Schema per l'istruttoria delle procedure di Valutazione di Impatto Ambientale anche eventualmente integrate con la Valutazione di Incidenza

Oggetto: CUP 9439 – Istanza per il rilascio del provvedimento autorizzatorio unico regionale ai sensi dell'art. 27 bis del D. Lgs. n. 152/2006 per il progetto

Proposta di ammodernamento complessivo ("repowering") del parco eolico esistente ed in esercizio da 30 MW sito nell'agro di Castelfranco in Miscano (BN) località "Difesa Vecchia", con smantellamento degli attuali 50 aerogeneratori e sostituzione in riduzione degli stessi con l'installazione di 5 aerogeneratori, per una potenza totale definitiva di 30 MW

Proponente CER S.r.l. Campana Energie Rinnovabili

Figura 9 – Impianti eolici presenti nell'area vasta

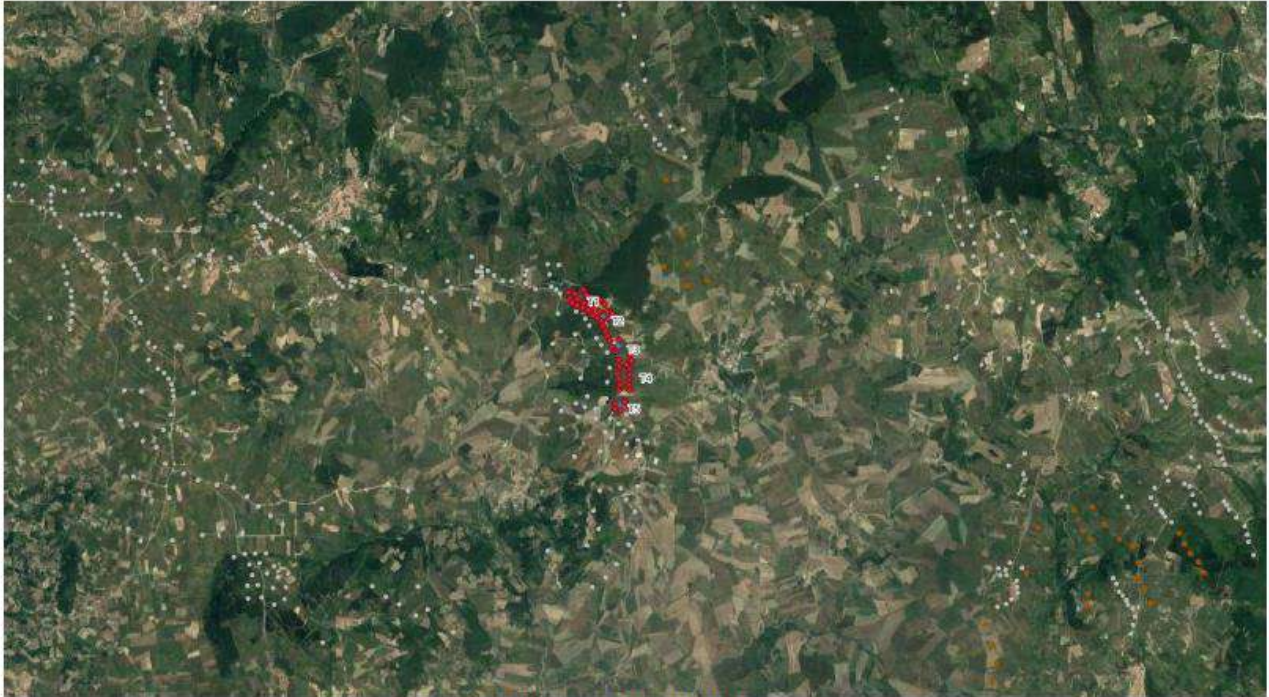
Dall'immagine precedente si può notare come gli aerogeneratori si vanno ad inserire in un contesto in cui vi è la presenza di altri campi eolici, soprattutto di vecchia generazione.
